LICITACIÓN PÚBLICA para la ejecución de la obra: **“AMPLIACIÓN ACUEDUCTO DE LA COSTA - SEGUNDO MÓDULO DE POTABILIZACIÓN Y PROVISIÓN A BARRIOS COLASTINÉ Y VILLA CALIFORNIA - DEPARTAMENTO LA CAPITAL - PROVINCIA DE SANTA FE”**

CIRCULAR ACLARATORIA N° 2

CON CONSULTA Y SIN CONSULTA

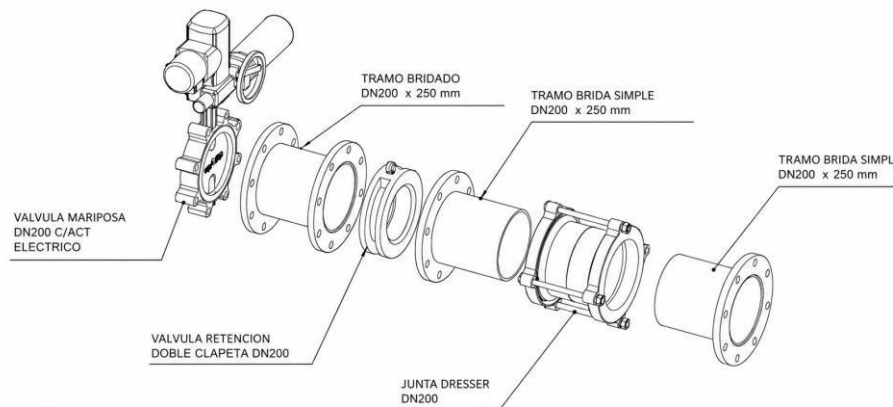
“OBRA DE TOMA: ÍTEM 1.1.2 Manifold de Impulsión: Se solicita plano de detalle de las modificaciones a realizar en el manifold existente en la toma de agua”

Referido al ítem 1.1.2 Manifold de Impulsión, se deberán proveer todos los elementos y accesorios necesarios para la vinculación desde la brida de salida de cada nueva bomba al colector o manifold de impulsión existente. A modo de referencia, en la siguiente imagen se muestra una vinculación tipo, los Diámetros Nominales y longitudes expresadas son las existentes y pueden llegar a variar en función de las dimensiones de la bomba cotizada.
